## Uiterlijke verschillen tussen spanrollen voor VAG

**INA 0046**

Fig. 1: Verbeterde coating van de loopbaan - hier als voorbeeld getoond op artikelnr. 531 0524 30

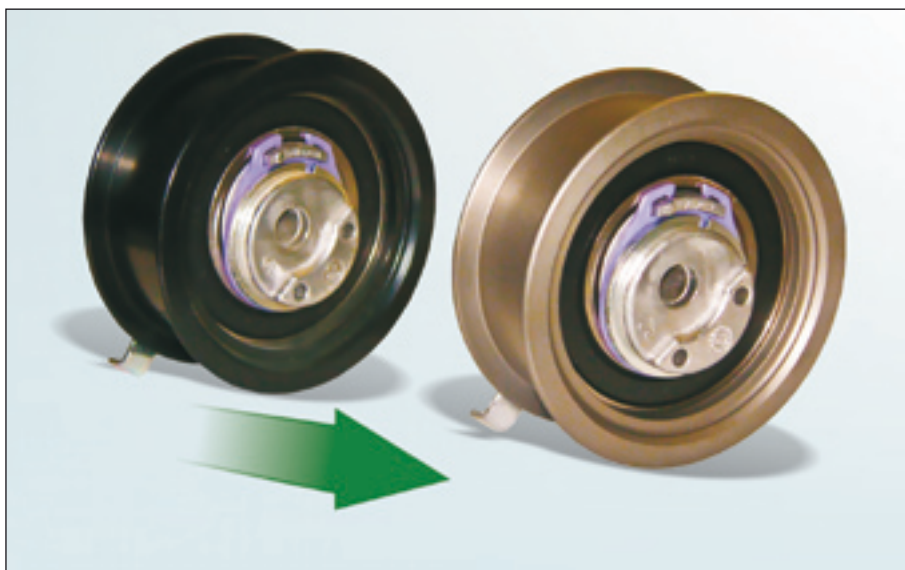
In het kader van de voortdurende verdere ontwikkeling van onze producten is bij de genoemde spanrollen de coating van de loopschijven gewijzigd. Het nieuwe oppervlak is duurzamer dan het oude oppervlak.

In de overgangsfase kunnen we gemengde voorraden van beide uitvoeringen hebben. Beide versies voldoen aan de technische specificaties en kunnen zonder beperking worden gebruikt.
